令和2年7月20日
堺市

三国丘小学校校舎増築ほか工事の設計図書の訂正について（通知）

工事名称：三国丘小学校校舎増築ほか工事

基礎伏図 1/100

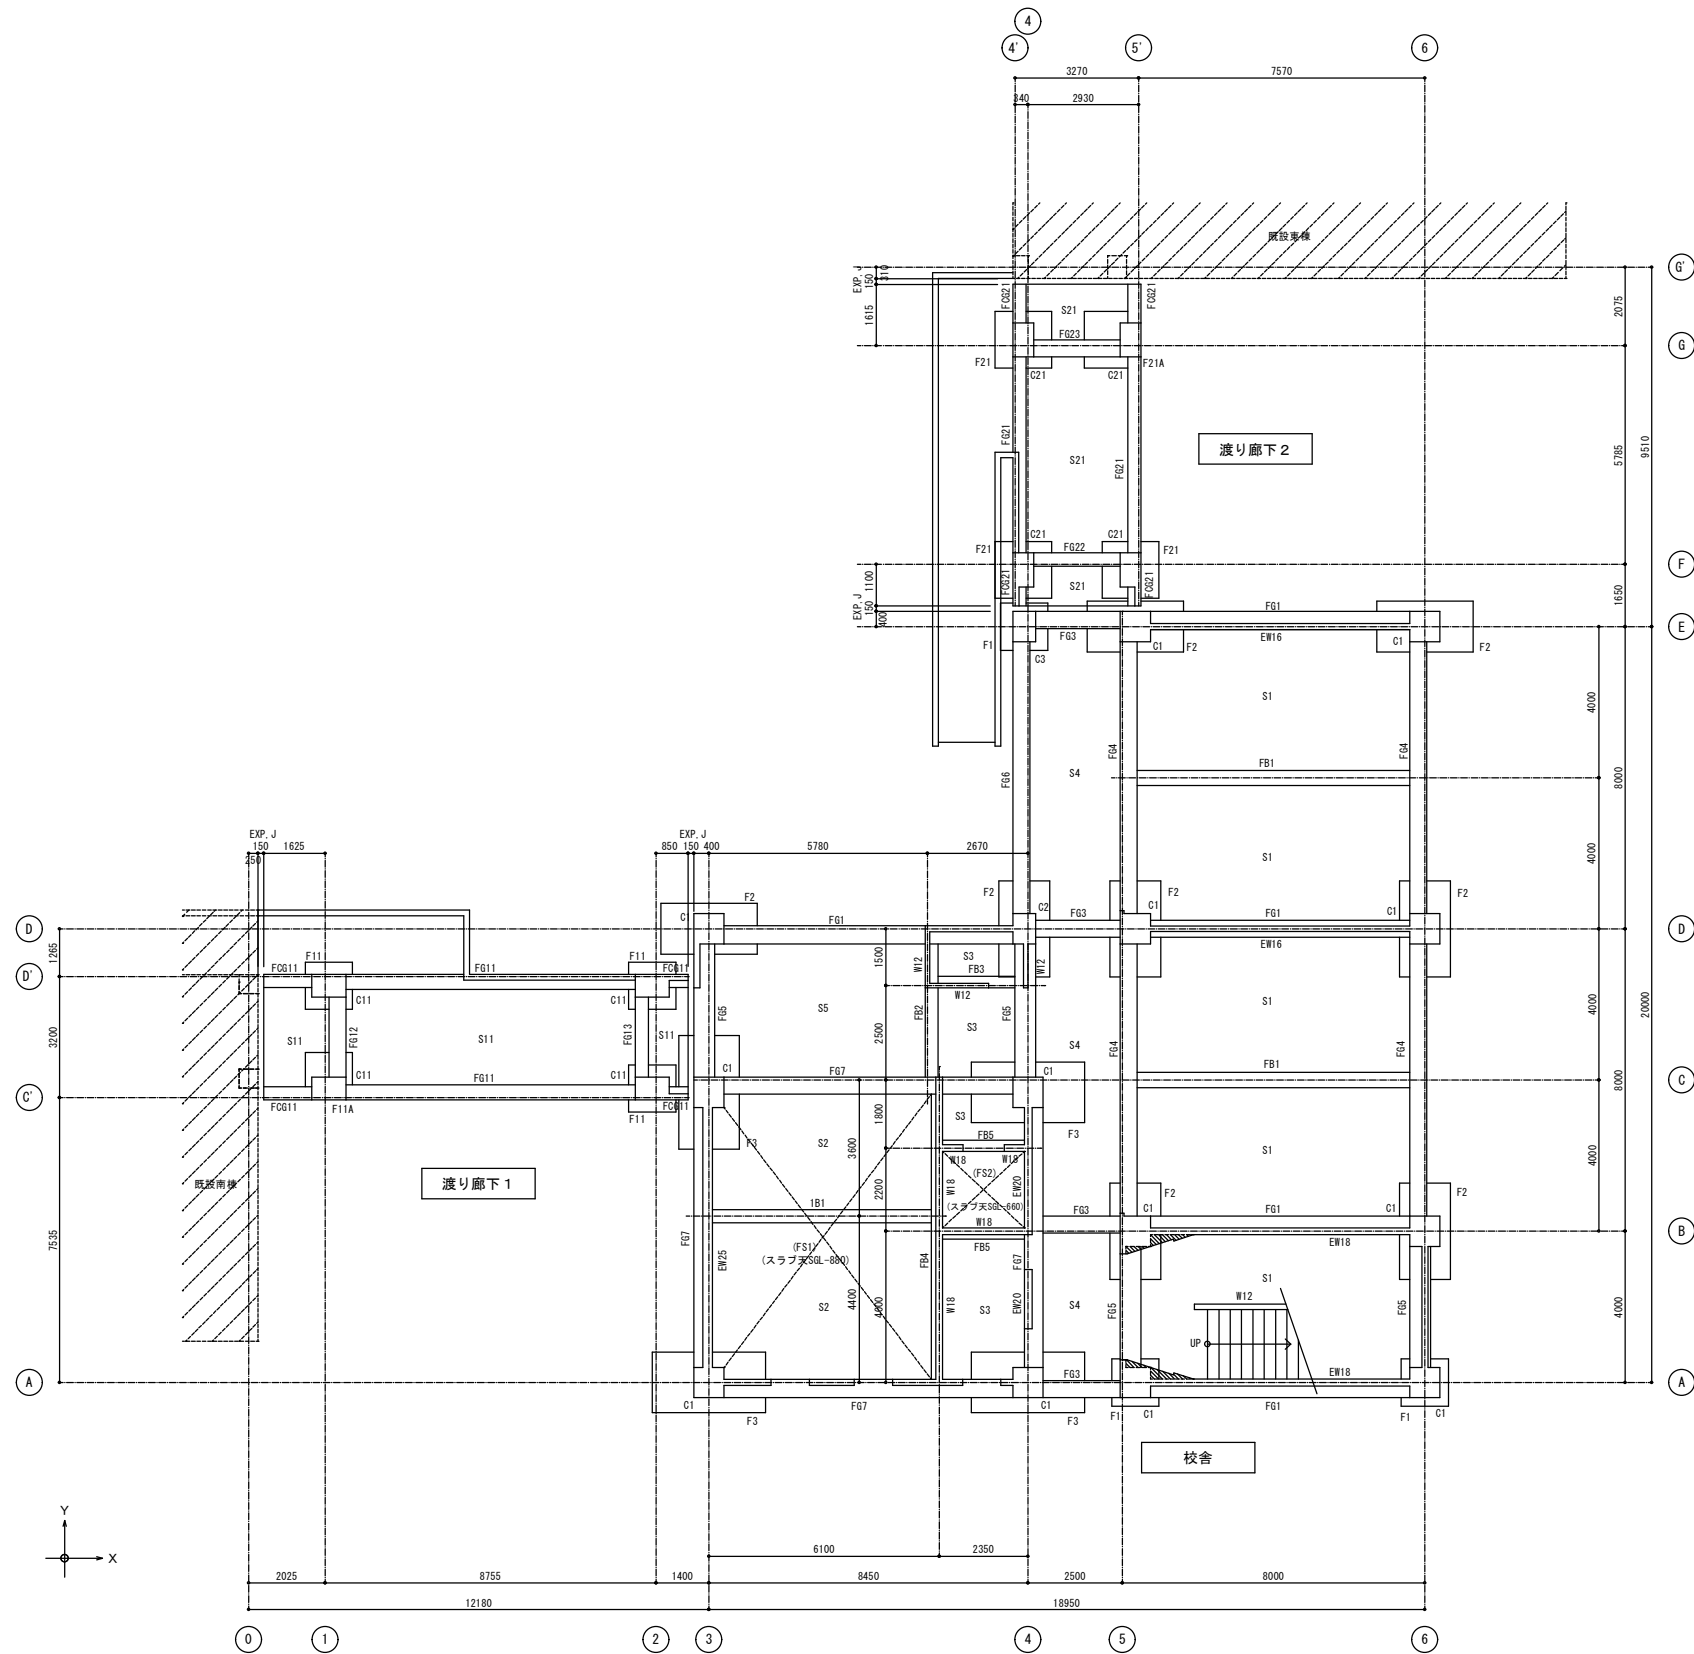
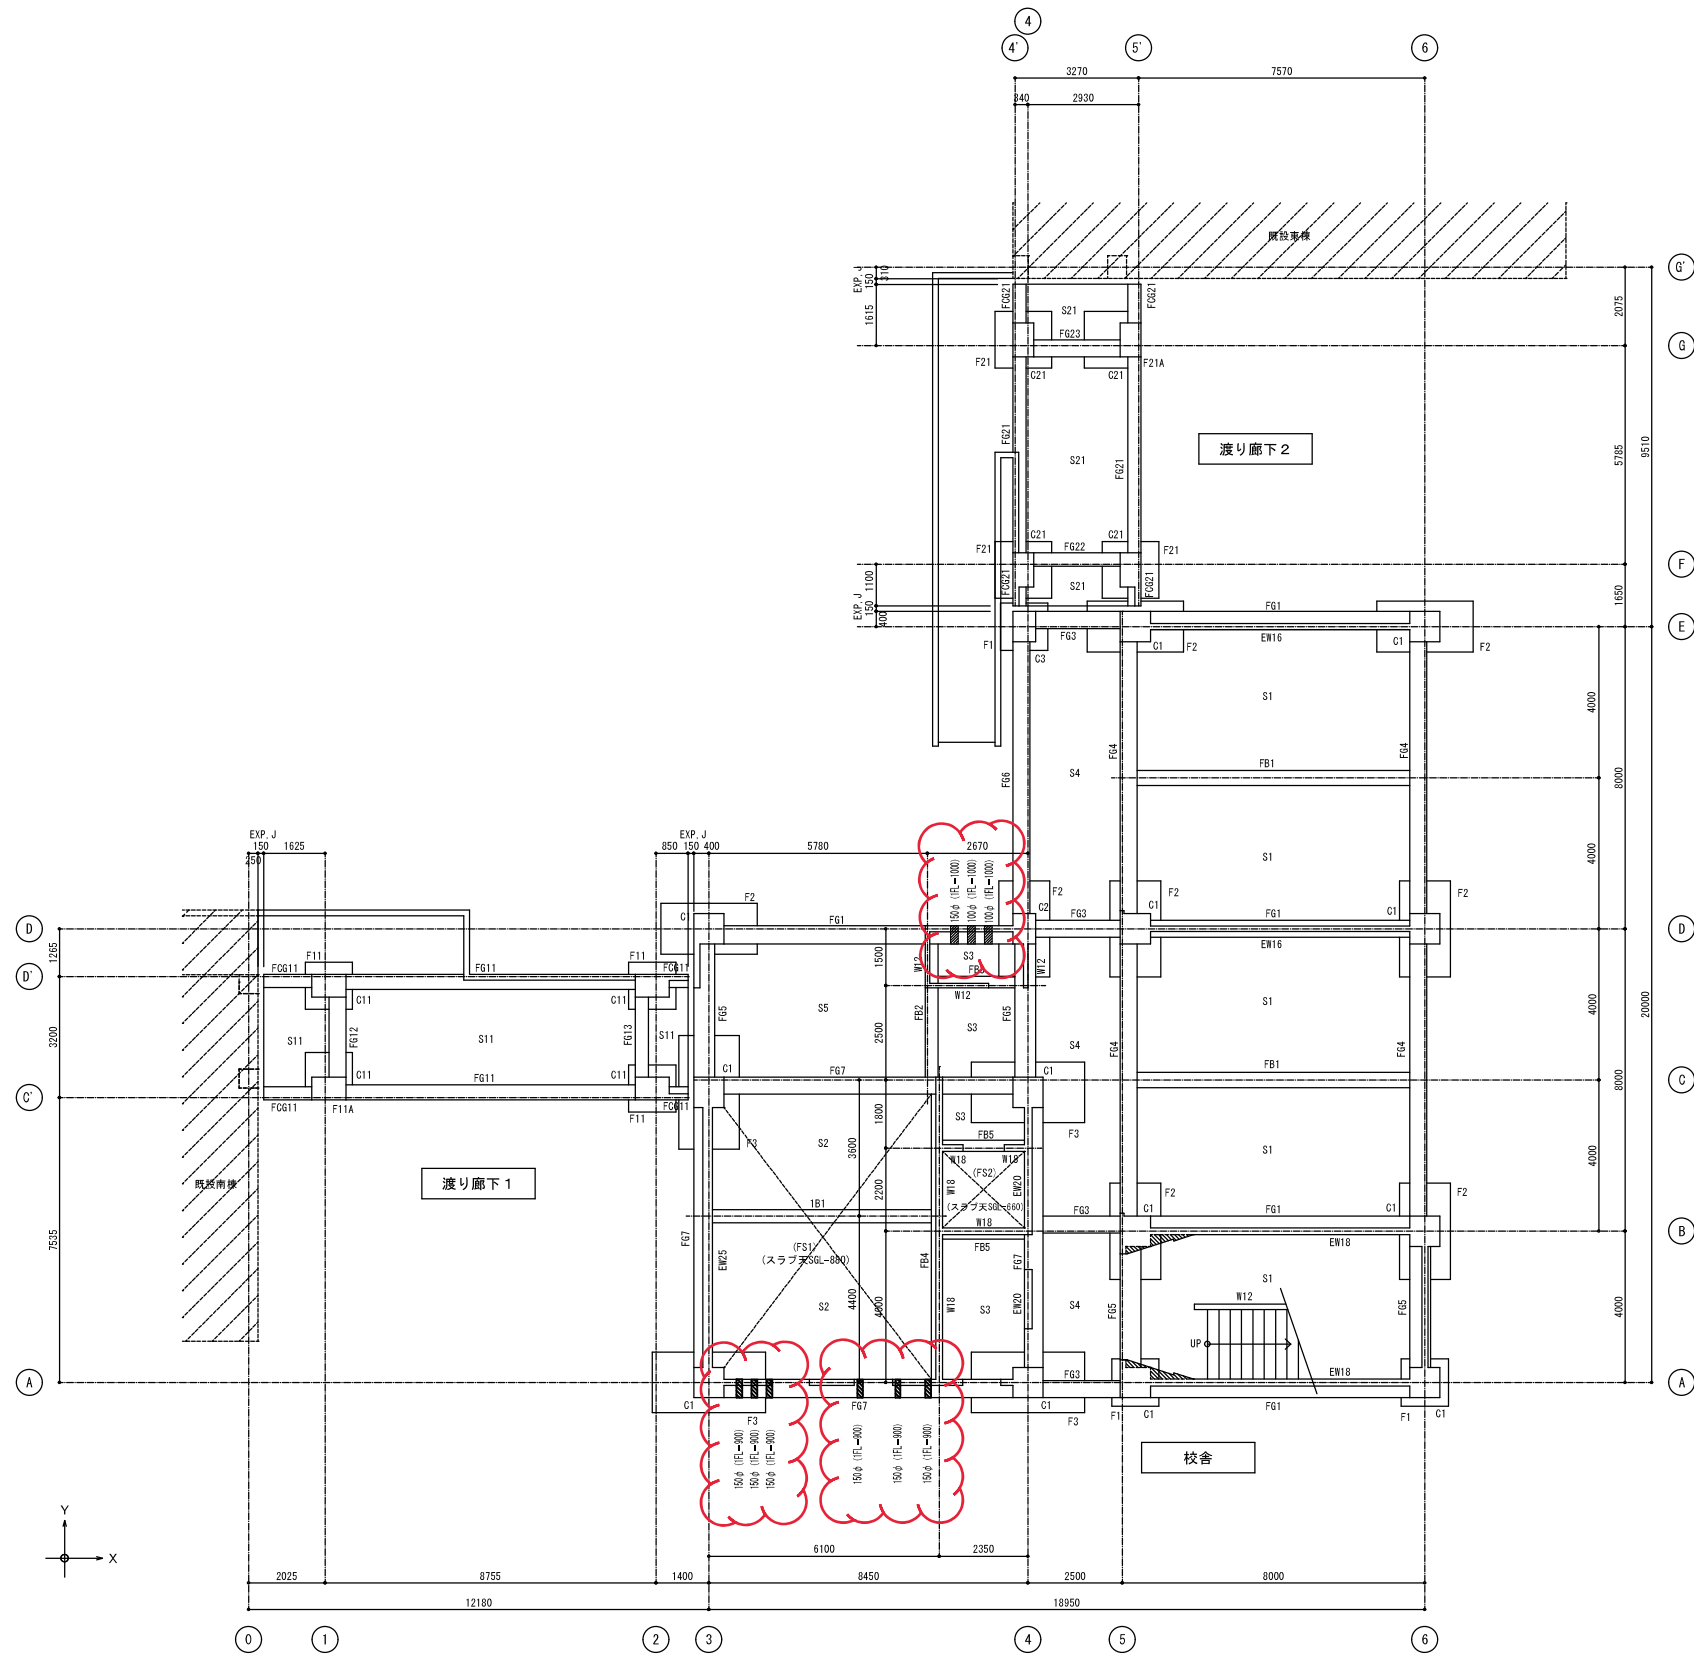
図面No.	図面名称	訂正箇所	誤	正	備考
S/06	基礎伏図	図面内 表記内容		スリーブ位置・径・数量	追記
S/07	2階床梁伏図	図面内 表記内容		スリーブ位置・径・数量	追記
S/08	3階床梁伏図	図面内 表記内容		スリーブ位置・径・数量	追記
S/09	R階床梁伏図	図面内 表記内容		スリーブ位置・径・数量	追記

：梁貫通スリフ 1FLからの一寸法を示す。

100φ：2か所
150φ：7か所

2階床梁伏図 1/100

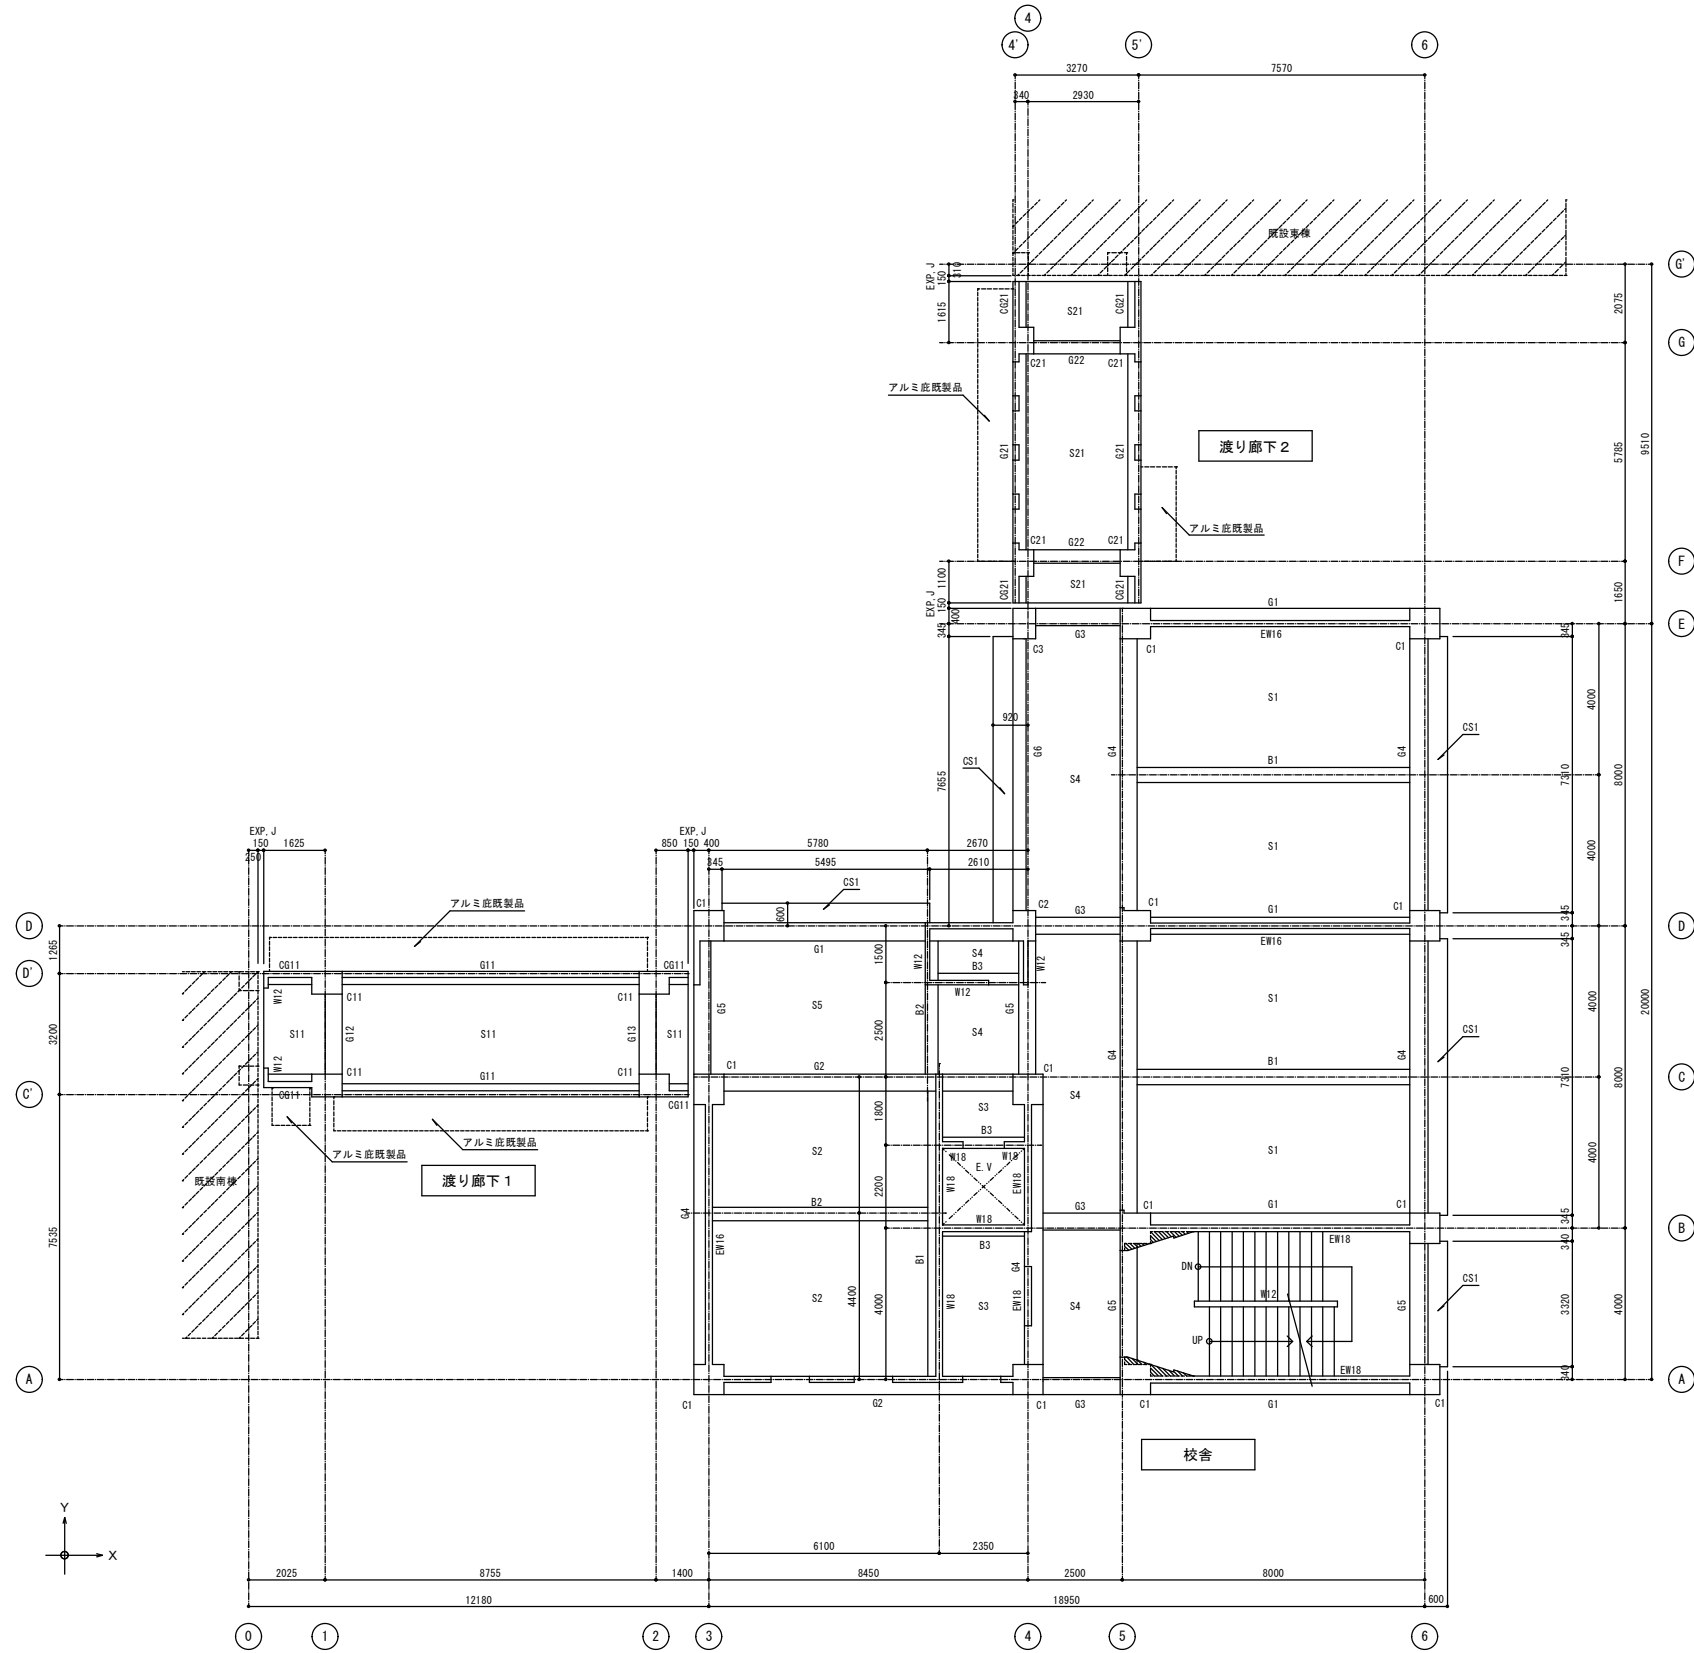
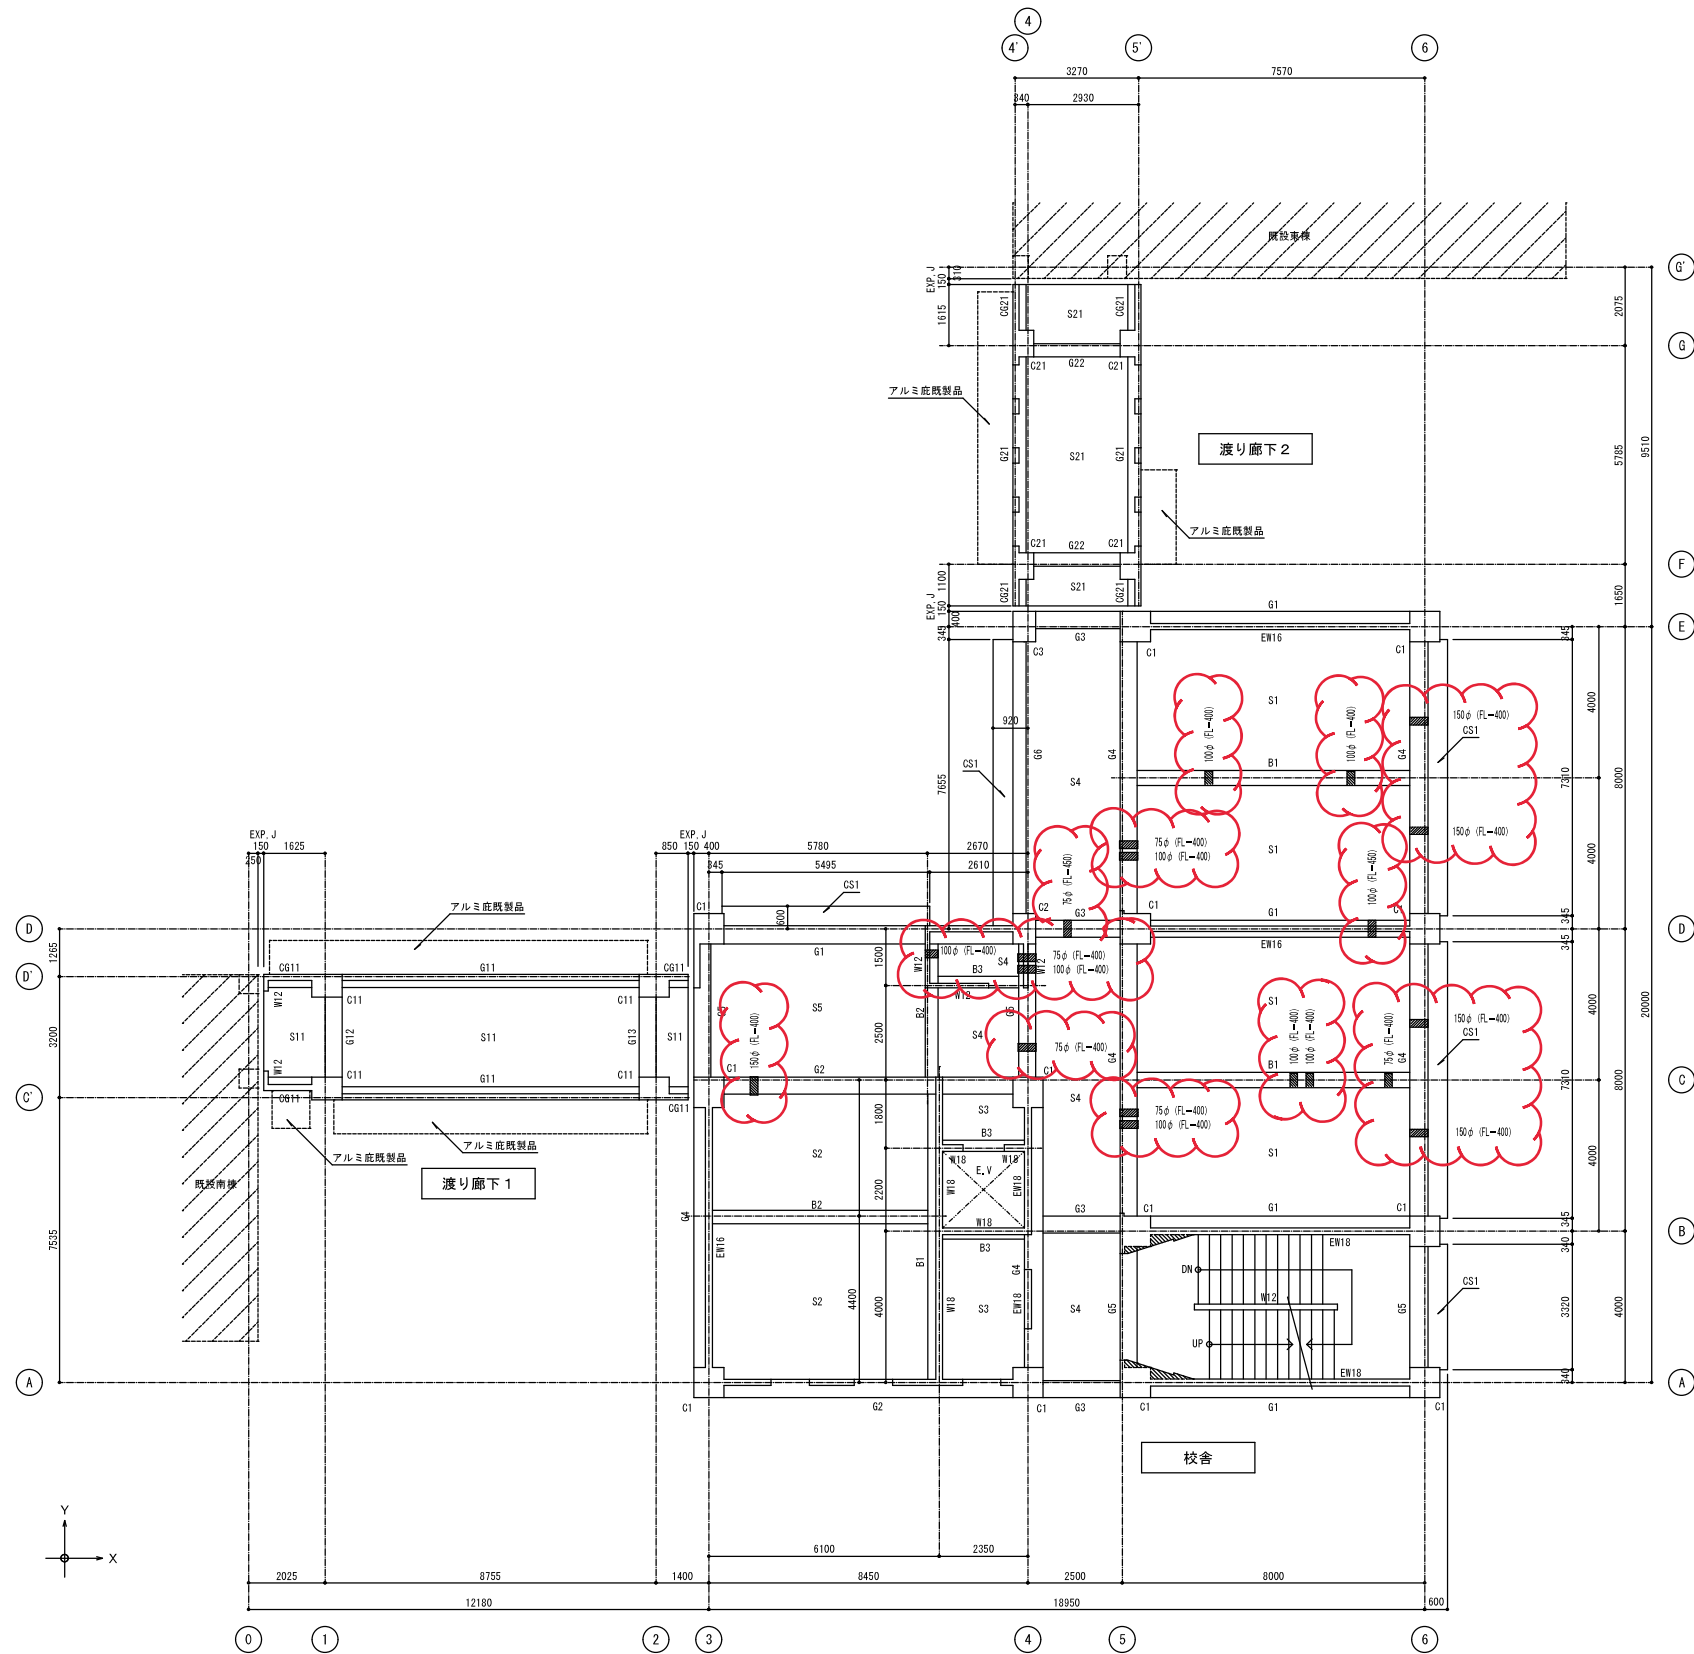
■ : 梁貫通スリフ 2FLからの寸法を示す。

75φ : 6 か所
100φ : 9 か所
150φ : 5 か所
